## **NOTE IN MERITO ALLA RELAZIONE:**

**VALUTAZIONE DI IMPATTO DI SALUTE (VIS)  
ANALISI DI SCREENING  
(Dott.ssa Nunzia Linzalone)**

*Centrale Elettrica a Ciclo Combinato  
Lama di Reno, Comune di Marzabotto (BO)  
- Settembre 2009 -*

Bologna 19 Novembre 2009

**Figura 1. Topografia della valle a Lama di Reno.**

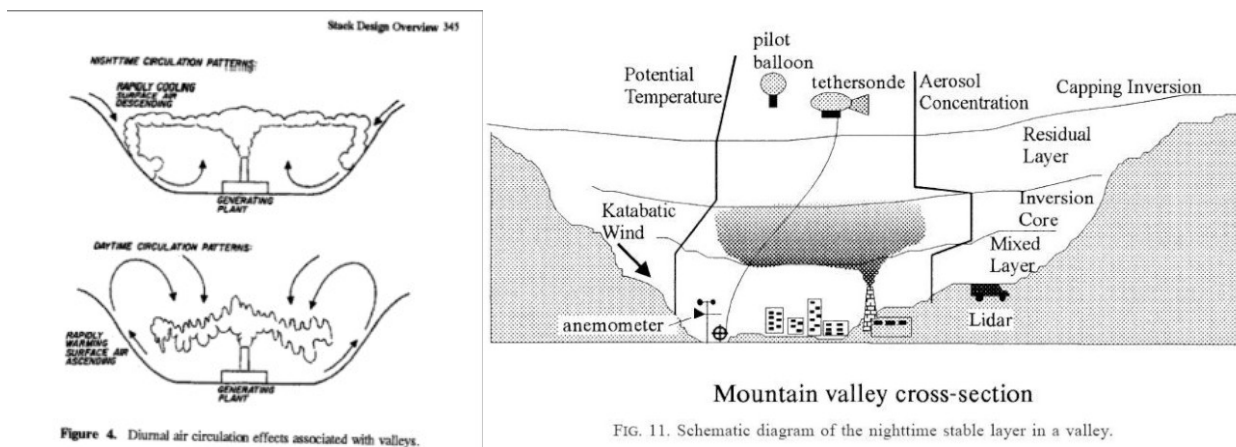
4. Anche in relazione alla **topografia** dell’area in questione sono presenti inesattezze ed omissioni. Infatti, per quanto riguarda il contributo ai gas serra prodotti, le emissioni della centrale vengono considerate come “*... **sorgenti concentrate in quota** come quelle degli impianti termoelettrici*”. In tale affermazione non si tiene conto della reale topografia del luogo (Figura 1) in quanto l’emissione avviene da un camino alto solo 35 metri posto al centro di **una conca** i cui crinali si elevano di **ulteriori 200-300 m** dal suolo. A questo riguardo sono stati ignorati anche gli effetti della circolazione giornaliera dell’aria sulle emissioni in una valle, documentati in diversi studi scientifici (per esempio: 1. Savov PB, et al. Journal of Applied Meteorology 2002; 41:528-541. 2. Ludwig FL del Laboratorio di Meccanica dei Fluidi Ambientali. Università di Stanford, CA, USA. In: Stack Design, Overview.), che hanno analizzato il ristagno determinato dai venti catabatici e dal fenomeno dell’inversione termica (Figura 2). Tali argomentazioni sono state evidenziate più volte in tutte le osservazioni presentate in precedenza

alla Conferenza dei Servizi e, quindi, sono ben note anche al Proponente ed altrettanto dovrebbero essere ai suoi collaboratori. Tutte le evidenze sopra menzionate smentiscono l'affermazione riportata nella relazione che *“La collocazione geografica stessa si dimostra vantaggiosa dal punto di vista dei fattori di dispersione e diluizione”* (pagina 15, 7 righe dal fondo).
